LICITACION ABREVIADA 2016A-00025-01
"REMODELACIÓN INTERNA BCR TORRES DE HEREDIA"

ACLARACIONES

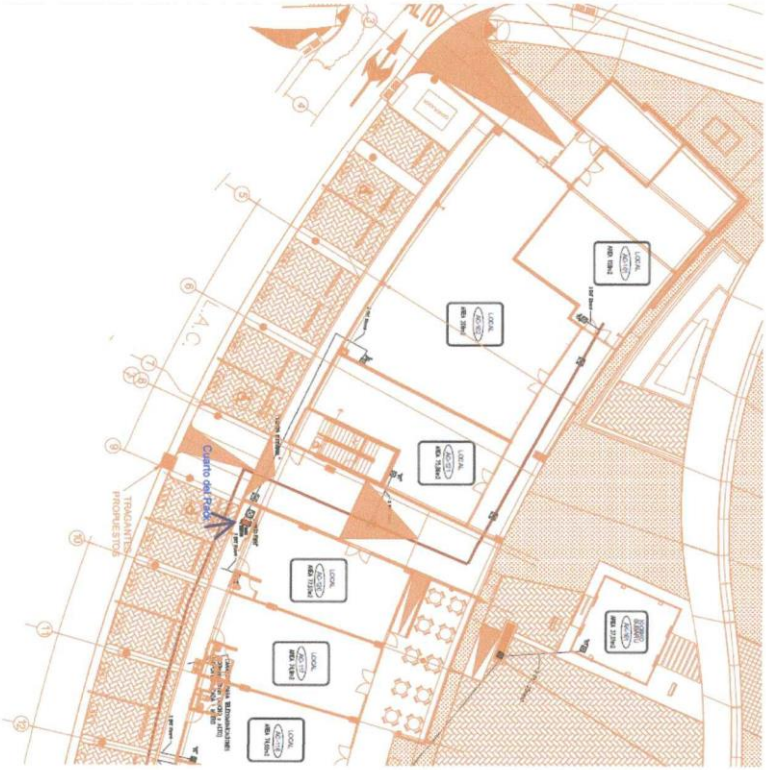
Se adjunta el detalle de indicación de la ubicación del cuarto de telecomunicaciones del centro comercial, la distancia se puede corroborar en la lámina EL-01 donde se encuentra la Planta de Conjunto.
